泊発電所 3号炉  
第4条 地震による損傷の防止  
(地下水排水設備について)  
(審査会合における指摘事項回答)

令和6年2月29日  
北海道電力株式会社

## 【指摘事項（令和5年2月28日第1118回審査会合）】

添付7-3図 地下水排水経路 (建屋外平面図)

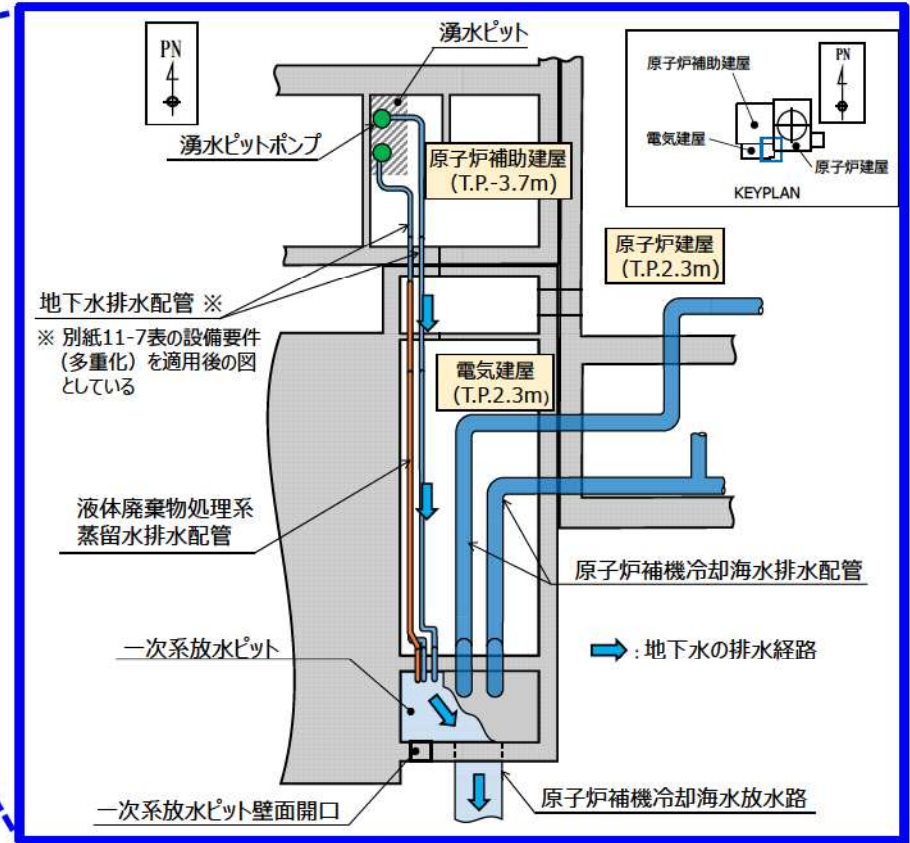
地下水排水設備の排水経路について、以下を踏まえた排水機能の維持に係る考え方を示した上で、最終的な排水先へ確実に排水可能な経路であることを説明すること。

- ✓ 排水配管の間接支持構造物を含む排水経路においてSs機能維持とする範囲
- ✓ 排水経路においてSs機能維持としない範囲がある場合、排水経路の崩落等によって完全に閉塞する可能性

- 泊発電所3号炉において、原子炉補助建屋内の湧水ピットに集水した地下水は、湧水ピットポンプで汲み上げ、地下水排水配管により建屋内を送水し、一次系放水ピットに排水される（添付7-1図参照）。
- 一次系放水ピットから下流は、原子炉補機冷却海水放水路、放水ピット、放水路を経て放水池に導かれ、放水口から外海へ放出される（添付7-3図参照）。

図1. 原子炉補機冷却海水放水路閉塞時の補機排水等の流れ（発電所建設時の設計）

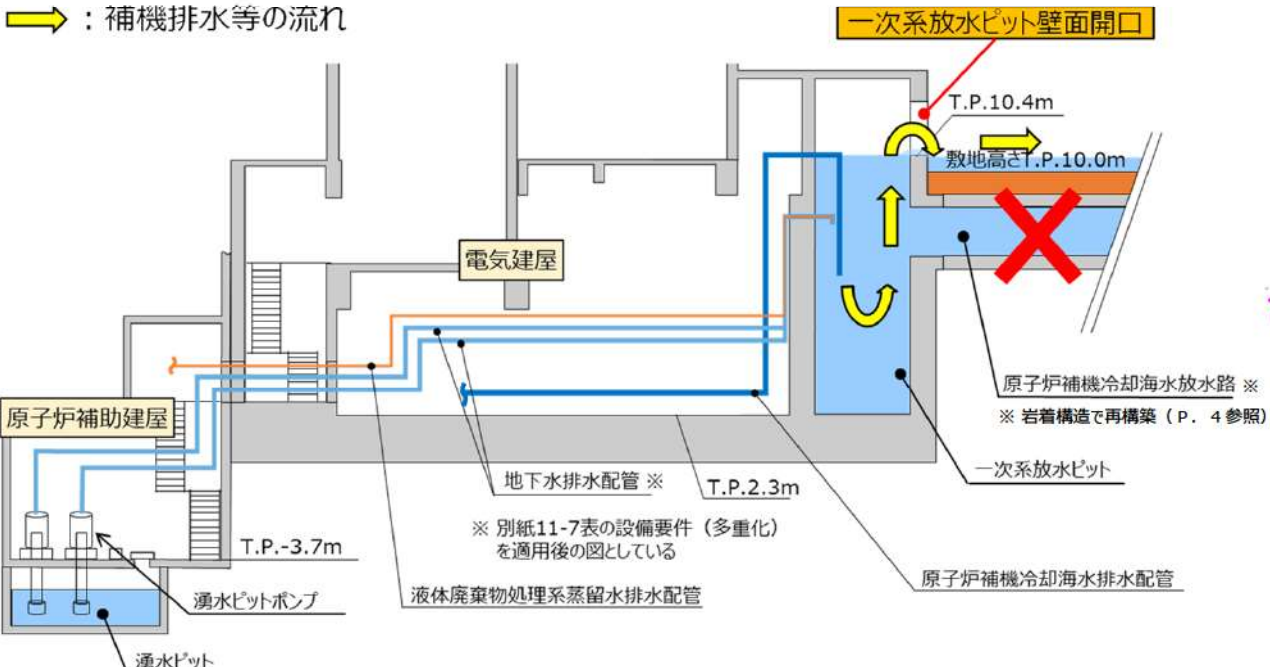
- 防潮堤設置以前の泊発電所3号炉では、排水経路のうち基準地震動に対する構造強度を確保する施設を一次系放水ピットまでとし、原子炉補機冷却海水放水路が地震によって損傷（閉塞）した際には、敷地（T.P.10m盤）に設置した一次系放水ピット壁面開口から排水し、敷地全体を流れて護岸から外海へ導く設計としていた（図1参照）。
- 防潮堤の設置以降は、地震時に埋戻土に支持された原子炉補機冷却海水放水路が損傷した場合に下記の影響が生じる。
  - ① 一次系放水ピットには原子炉補機冷却海水系からも最大1.89m<sup>3</sup>/sの海水が連続的に排水（以下「補機排水」という。）されており、主要建屋近傍の一次系放水ピット壁面開口から地下水排水や補機排水が敷地に排出された場合、排水経路が構内排水設備に限定されることで敷地広範囲に滞水し易くなり、屋外溢水防護（建屋への流入防止）の信頼性に問題が発生する可能性がある（図2参照）。
  - ② 主要建屋近傍で敷地（T.P.10m盤）へ排出した補機排水等が埋戻土に浸透すると、原子炉建屋等の主要建屋周囲の地下水水位の上昇が起こり得る。その結果、建屋に対して揚圧力が作用し、耐震性に悪影響を与える可能性がある。

添付7-8図 原子炉補機冷却海水放水路（縦断面図及び横断面図）【現状】

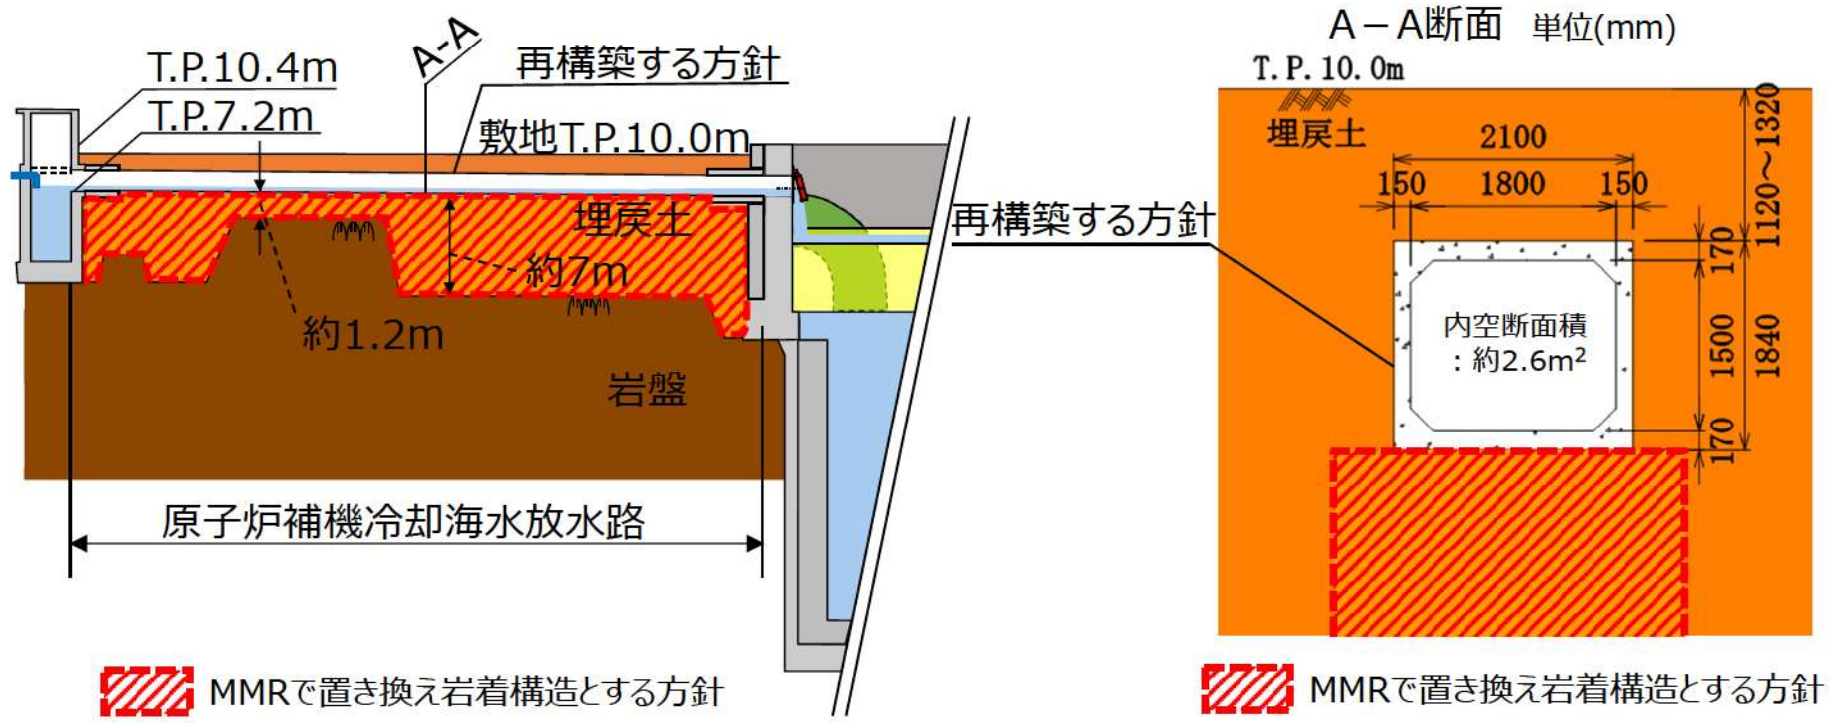
- 補足②で述べたとおり、泊発電所3号炉では、防潮堤の設置後に原子炉補機冷却海水放水路が損傷（閉塞）し、一次系放水ピット壁面開口から敷地に補機排水等が排水されると、屋外溢水防護（建屋への流入防止）の信頼性等に影響を及ぼす可能性がある。
- そのため、原子炉補機冷却海水放水路は岩着構造で再構築し、基準地震動による地震力に対して構造強度を確保する。
- これにより、地震後においても地下水排水及び補機排水を確実に放水ピットまで導き、原子炉建屋等の主要建屋近傍に設置された一次系放水ピット壁面開口から補機排水等が敷地（T.P.10m盤）へ排水されない設計とすることで、屋外溢水防護（建屋への流入防止）の信頼性を強化すると共に、原子炉建屋等の主要建屋周囲の地下水位上昇も防止する。

図3. Ss機能維持としない範囲が閉塞した場合の排水経路（自主的な対応含む）

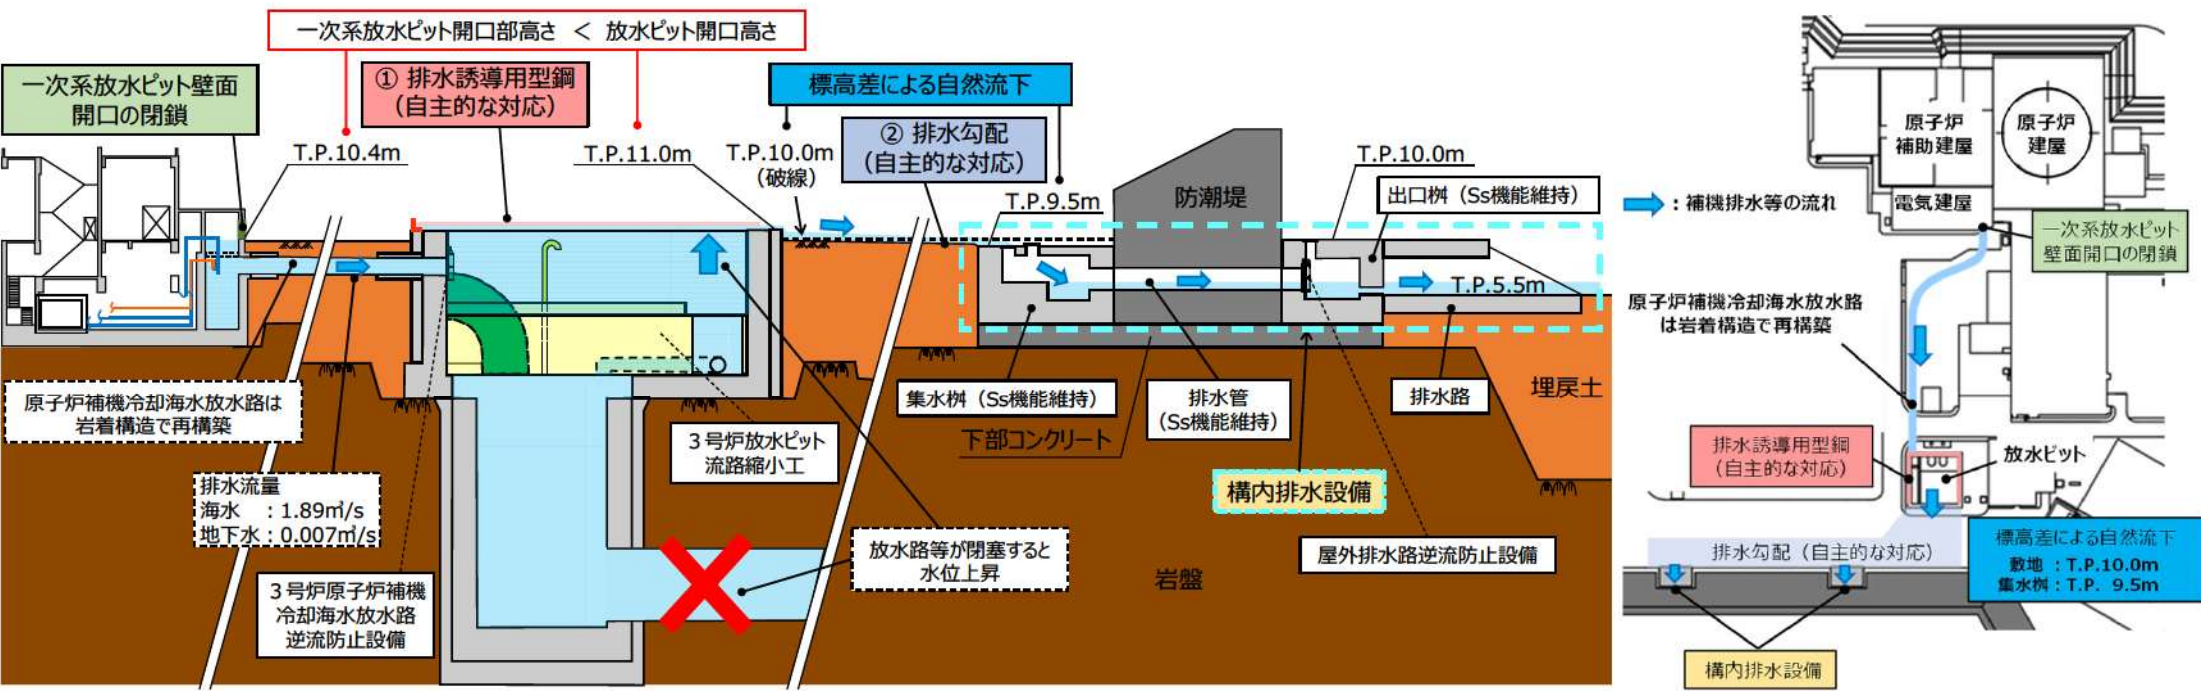
- 補足③で示した原子炉補機冷却海水放水路の再構築により、基準地震動後も放水ピットまでの排水経路は維持される。
  - 放水ピット下流のSs機能維持としない範囲である放水路、放水池及び放水口は、構造的特徴や大規模地震を受けた先行サイトにおける放水設備の被害状況及び一般産業施設の地震被災事例を踏まえると、軽微な変形やひび割れが生じる可能性はあるものの、地震時に閉塞する可能性は低く、排水機能は維持できるものと考えている。
  - ただし、Ss機能維持としない範囲は閉塞の可能性を完全に排除できないため、当該範囲が閉塞した場合においても、敷地への排水が放水ピット上部開口からのみ起こるように制限するため、放水ピット上流で敷地への流下経路となり得る一次系放水ピット壁面開口を閉鎖する。放水ピット以降の排水については、標高差により構内排水設備を介して外海まで自然流下させる設計とする。
  - また、敷地に流下した補機排水等を構内排水設備（集水枡）に誘導するための自主的な対応として下記①②を実施する。
- ① 放水ピット上部に排水誘導用型鋼を設置し、補機排水等を放水ピット海側（南側）に誘導して敷地に流下させる。
  - ② 敷地に設ける約1%の排水勾配によって構内排水設備（集水枡）で集水し外海へ排水する。
